337

MAT.: Envía lo solicitado.

COPIAPO, 14 NOV. 2013

Junto con saludarle cordialmente, y en relación al inicio de la instrucción del procedimiento administrativo asociado al "Proyecto Caserones", calificado ambientalmente favorable por la Res. Ex. N° 13, de fecha 13 de enero de 2010, me permito hacer llegar a Ud. copia de los siguientes antecedentes:

Figura 5: Ubicación Puntos de Plan de Alerta Temprana y Plan de Remediación.

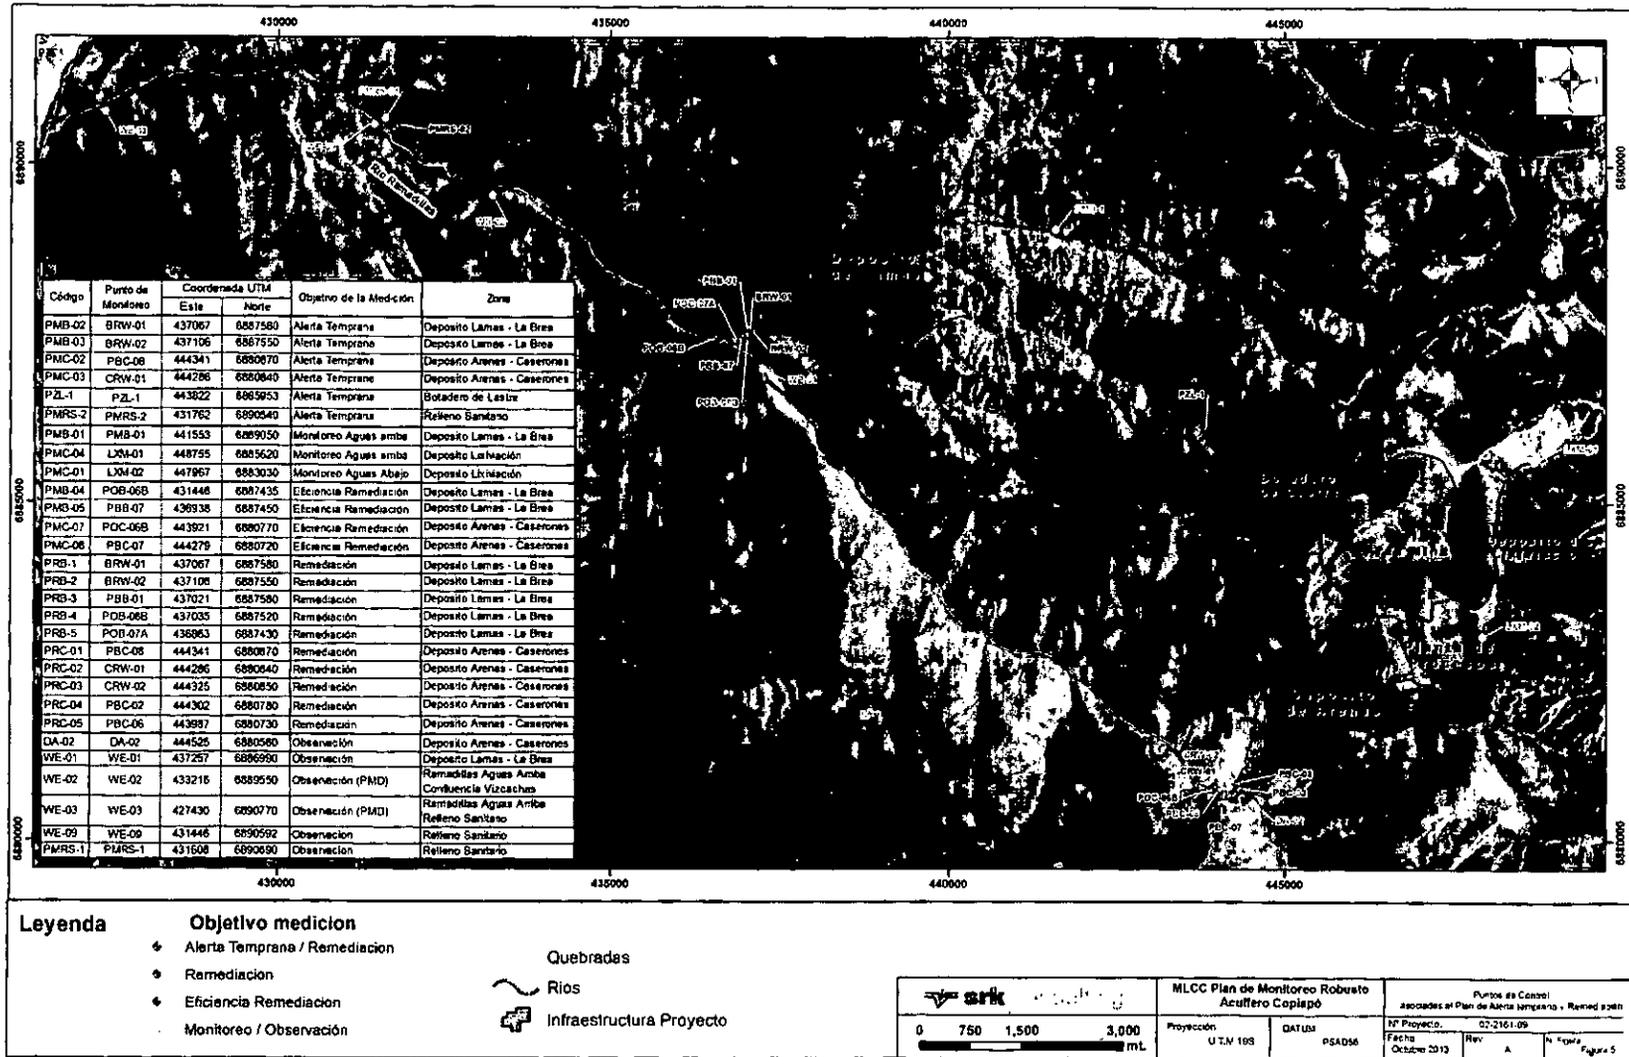
c) Por su parte, sobre los puntos de monitoreo a que se refiere la Tabla N°3, se solicita al Titular presentar un plano de localización de éstos, en un soporte de visualización y resolución óptimo, vinculando las correspondientes obras o zonas potencialmente susceptibles de alterar la calidad de los recursos hídricos presentes en el área de influencia del Proyecto, precisando además en el mismo, la frecuencia de medición y los parámetros de monitoreo contemplados para cada uno de los puntos de seguimiento.

d) Asimismo, en relación a lo mostrado en la Tabla N°4 del Plan, sobre puntos de monitoreo de calidad de aguas subterráneas, se requiere también al Titular que presente un plano con las mismas características indicadas en la letra c) anterior.

Acogiendo lo solicitado, se ha confeccionado un plano ( ) con la ubicación de estos puntos y en donde se adjunta una leyenda que contiene el listado de todos los puntos de monitoreo para las aguas superficiales, con su coordenada, los parámetros a medir y la frecuencia de monitoreo.
